Vessia brygge/ Lahelle nord. Grunnforhold Oppdragsbekreftelse og orienterende uttalelse

Til: **Byggholt AS- Region Grenland**
v/: **Synnøve Lyssand Sandberg**
Fra: Norges Geotekniske Institutt
Dato: 2007-03-14
Prosjekt: **20071158 Lahelle, 3.parts vurdering**
Utarbeidet av: Øyvind Armand Høydal

Tittel: **Vurdering av notat G1, Multiconsult av 13/2 2007**

Figur 1. Lokalstabilitet mot elv. Grått lag er kvikkleire med styrke økende fra 20kPa i toppen til 50 kPa i bunnen. Topplaget og bunnlaget er lagt inn som friksjonmateriale.

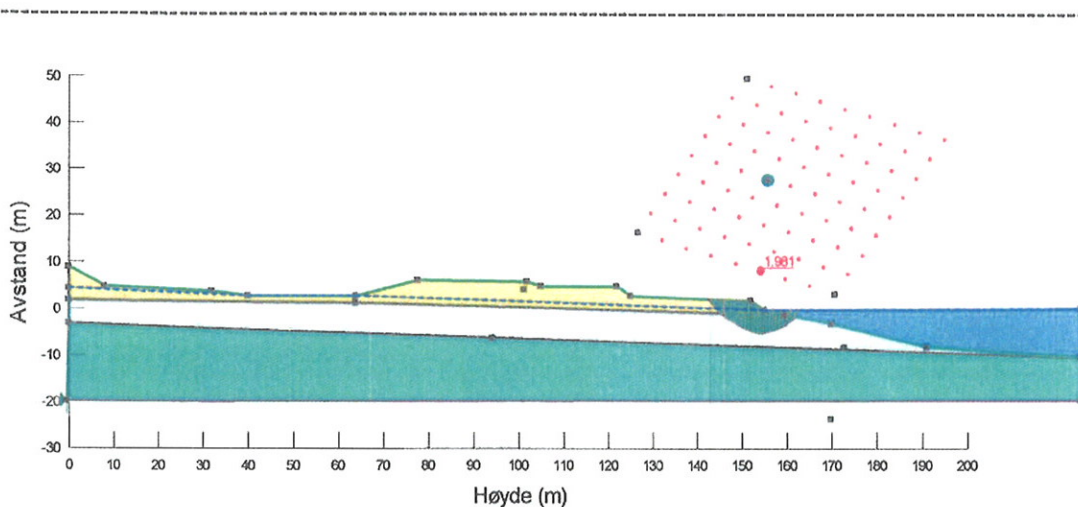
For å kontrollere beregningene er det satt opp en modell i GeoSlope på totalspenningsbasis med anisotropifunksjon. Leiras aktive styrke øker fra 20 kPa i toppen til 50 kPa i bunnen. Geometrien er tilnærmet lik som i notat G1. Figur 1 viser resultatet av stabilitet i elvekanten mens figur 2 viser anvendt skjærstyrke. Figur 3 viser stabilitet av fylling mens figur 4 viser anvend skjærstyrke. Begge beregningene viser at stabiliteten er tilfredsstillende og at mobilisert skjærstyrke er innenfor faktisk styrke. Beregnet sikkerhet for elvekanten er noe lavere enn i G1, men tilstrekkelig.

Figur 3. Beregnet stabilitet for oppfylt område.

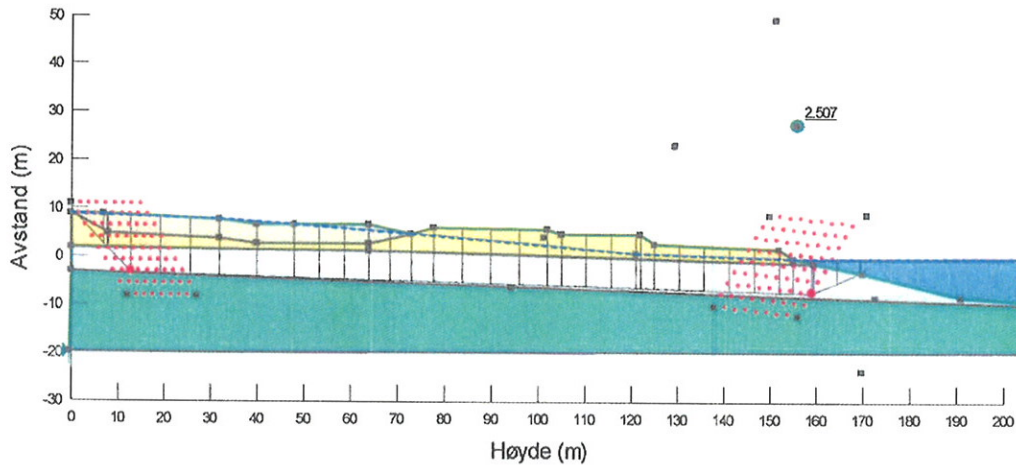
Utstrekningen av en faresone for kvikkleire er vurdert ut fra høydeforskjell og hva NGI har erfaring for at store skred utvikler seg bakover. Ved vurdering av områdestabilitet skal det generelt vedlegges kart som viser antatt fareområde. Kartet skal ha koter med høydeangivelse og inntegnet hvilke profiler som det eventuelt er beregnet stabilitet for. I dette tilfellet savnes det en vurdering av areal ovenfor tiltaket, samtidig som beregnet sikkerhet i figur 3 ikke er reel fordi planlagt oppfylt område ligger opp mot Vestheimvegen

som ligger på fylling. Stabilitetsvurderingen burde minimum ha tatt denne fyllingen med i beregningsprofilen. Forutsatt at poretrykket ikke endres under vegfyllinga, vil naturlig nok tiltaket med oppfylling virke stabiliserende på vegen. Oppfyllingen bør prosjekteres med drenering langs vegfylling i nivå under fyllinga. For at områdestabiliteten for sonen som helhet skal være kontrollert, gjenstår det å vise at bakre del av skredgropa er stabil.
